SALES INFORMATION

C00037

JM71 マイクロスイッチ接点付圧力計の仕様追加について

図. JM71-3□3

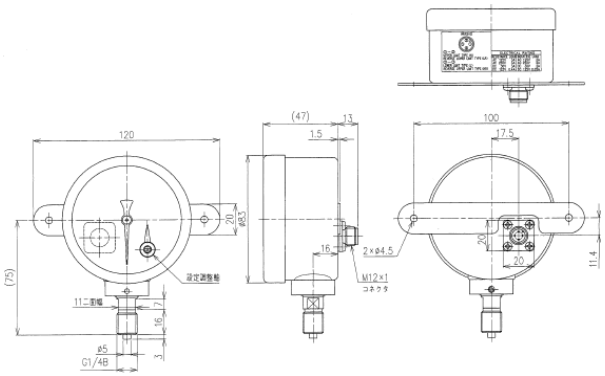
3. 追加仕様
   ①圧力レンジ追加
   追加レンジ：0～0.4、0～0.6、-0.1～0.4、-0.1～0.6MPa
   ※追加圧力レンジ製品に関する現行製品からの仕様変更箇所
   ・指示精度：±3.0%F.S.
   ・設定範囲：上限式　15～70%　下限式　10～65%
   その他仕様は、現行製品同等となります。
   ②枠形状追加
   隔膜式圧力計の隔測形及び、パネル取付等に対応するため、B 枠形状を追加します。
   形番：JM71-3□3
